710 - INSP
 ISO/IEC 17020
 Origineel verslag

Verkoop [Afd 8.4.2]

Verslagnummer: 28/23082024/37955/1/1

Inspectie adres: Lisseweegse Steenweg 98,
 8380 Brugge (België)
 De fundering dateert van: Voor 1 oktober 1981
 Type: Verkoop [Afd 8.4.2]

Elektrisch bord

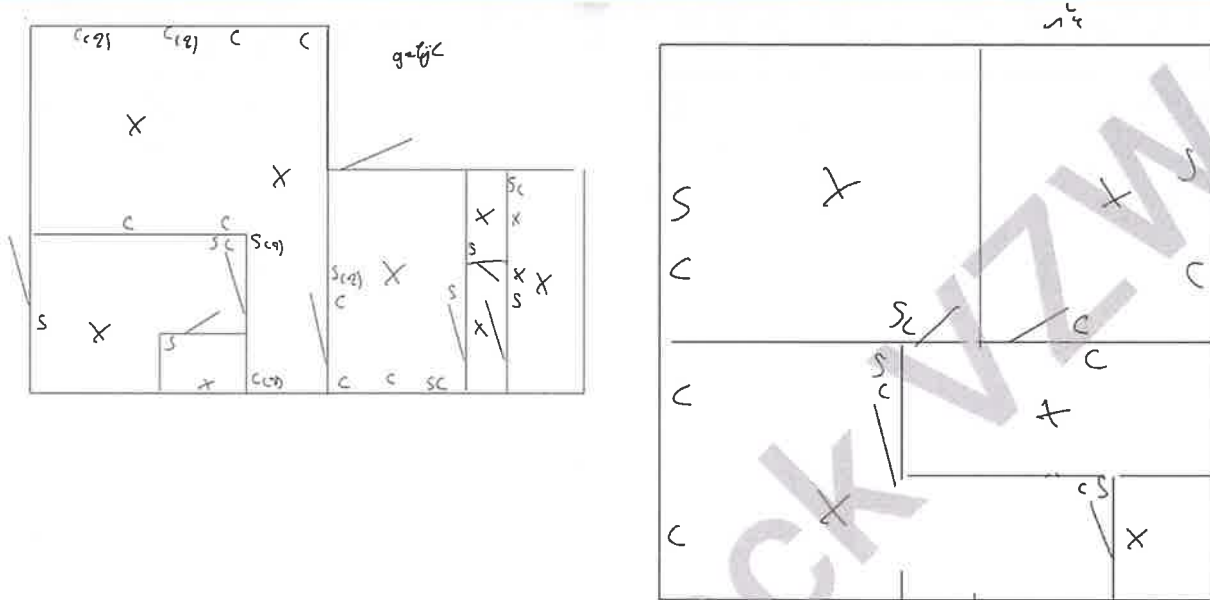
- Het gehele aardingssysteem is niet conform. - Afd 5.4.2
- De installatie is niet aangevuld met een differentieelstroombeschermingsinrichting met hoge of zeer hoge gevoeligheid, - oAfd 4.2.4.3

- Schakelaars / stopcontacten / aftakkingsdozen zijn niet conform bevestigd. - oAfd 5.3.4.2c; oAfd 5.3.5.2 ; Afd 1.4.1; Afd 1.4.2; oAfd 5.3.5.4
- De houders van de penautomaten zijn niet uitgerust met een kaliberstuk. - oAfd 5.3.5.5.a

- De vermeldingen tegen overstromen op de beschermingstoestellen zijn niet zichtbaar. - oAfd 5.3.5.5; Afd 8.2.1
- Het eendraadsschema en situatieplan zijn niet aanwezig. - oAfd 3.1.2.1

- Een of meerdere stopcontacten zijn niet van kinderbeveiliging voorzien. - oAfd 4.2.2.3.b; Afd 8.2.1; Afd 8.2.2
- De differentieelstroombeschermingsinrichting is niet van het type A en/of diegene die aan het hoofd van de installatie is geplaatst heeft geen nominale stroom van ten minste 40A. - oAfd 5.3.5.3.a ; oAfd 5.3.5.5; Afd 8.2.1; Afd 8.2.2

- De controle van een/meerdere foutlussen is niet afdoende, - oAfd 6.5.7.2.b.4.d; oAfd 6.4.6.4.b.4
- Aansluitingen voor samenvoegingen, verbindingen of aftakkingen van kabels werden niet uitgevoerd in overeenstemming met de regels van de kunst in dozen, borden, aansluitklemmen van schakelaars, stopcontacten of in de ruimtes van hanglichtarmaturen. De inbouwdozen van schakelaars en stopcontacten moeten voldoende groot zijn om gemakkelijk verbindingen hierin te kunnen maken. - oAfd 5.1.1.2; Afd 1.4.1; Afd 1.4.2; Afd 5.2.6

- Het gebruik van kabels van het type VTMB, VTLB en/of VTLmB is verboden in de vaste installatie. - Hfdstk 2.7; Afd 5.2.7; Afd 5.2.9
